REALIZZAZIONE DI UNA CENTRALE IDROELETTRICA IN LOC. S. LUCIA

STUDIO PRELIMINARE AMBIENTALE

Committente
Roseto Energia srl

Agosto 2020

Figura 4-12 Elaborato AU6/j autorizzato (Allegato 1)

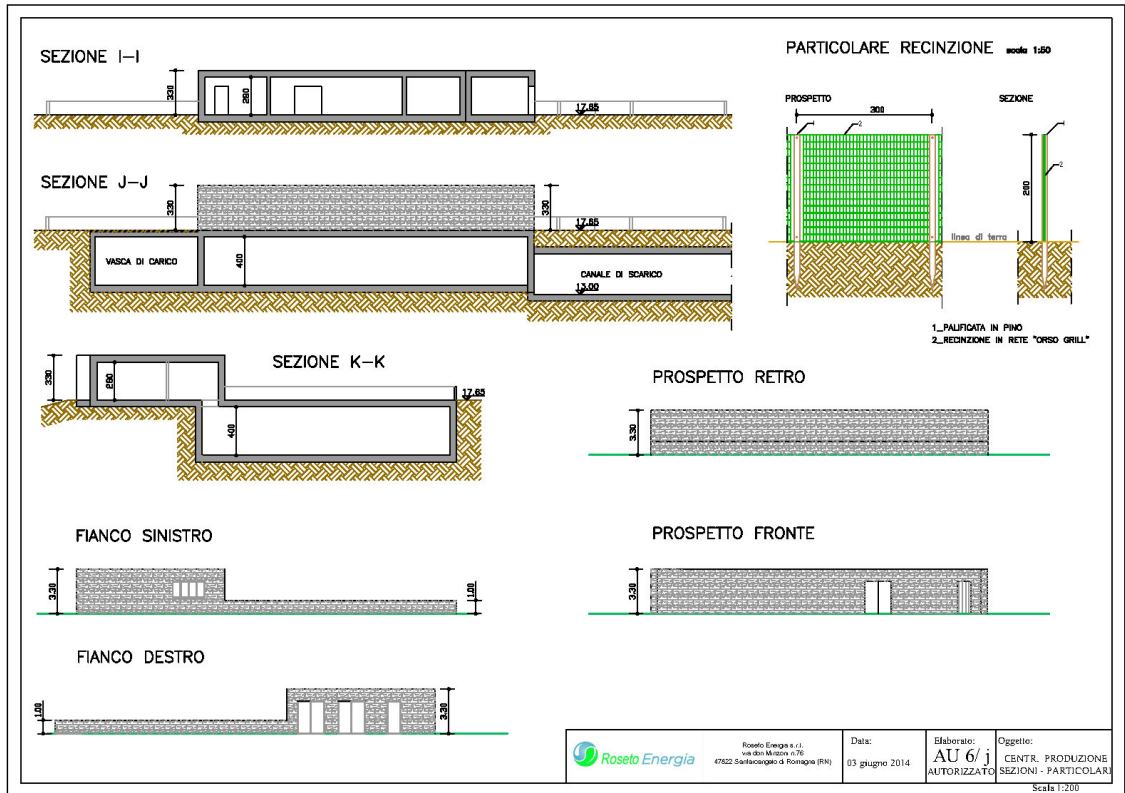
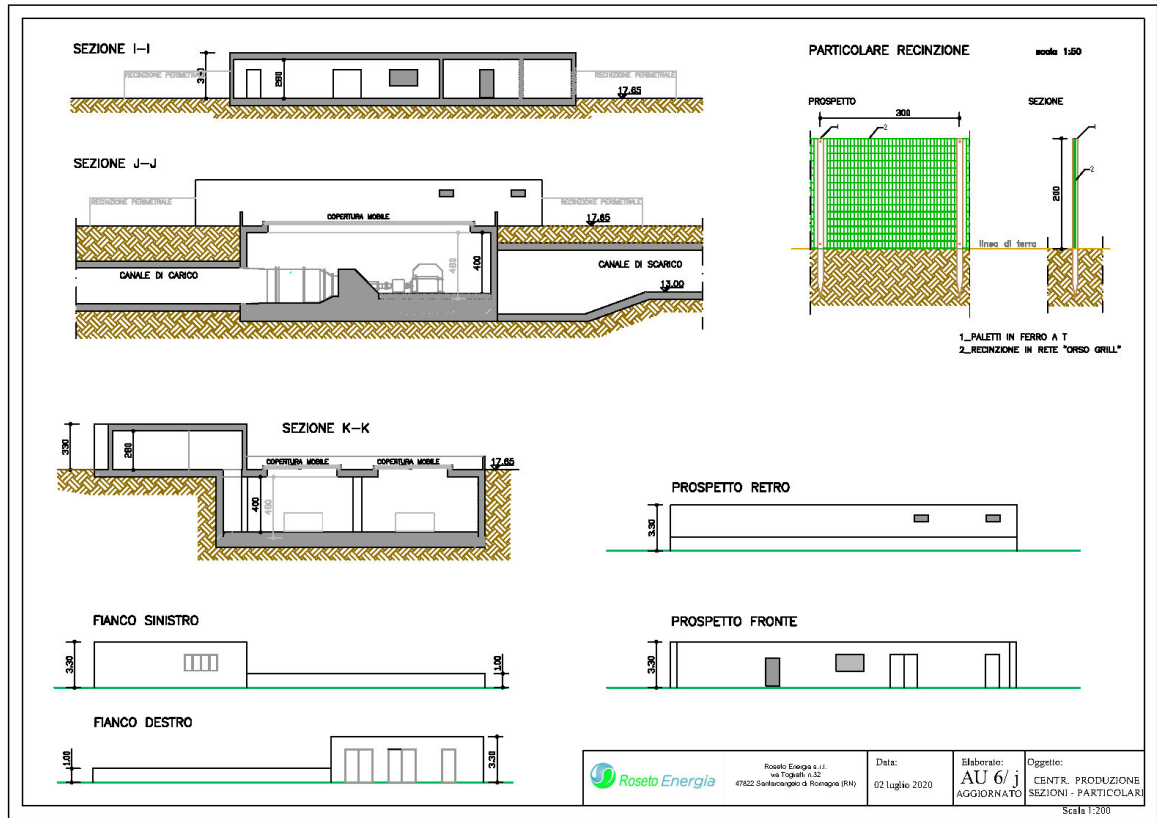
Nell’elaborato grafico AU6/j-aggiornato, si provvede a correggere una rappresentazione grafica errata compiuta dal progettista che non ha correttamente riportato sia l’esatto layout impianti che la quota di imposta del solettone di fondazione dell’interrato. Al fine di mantenere invariato il volume complessivo realmente occupato dall’interrato, introducendo la corretta quota di imposta del solettone di fondazione (maggiore altezza interna), si provvede conseguentemente a restringere in pianta il piano interrato, passando ad un ingombro pari a 21.20m x 18.40m (vedi AU6/h-aggiornato).
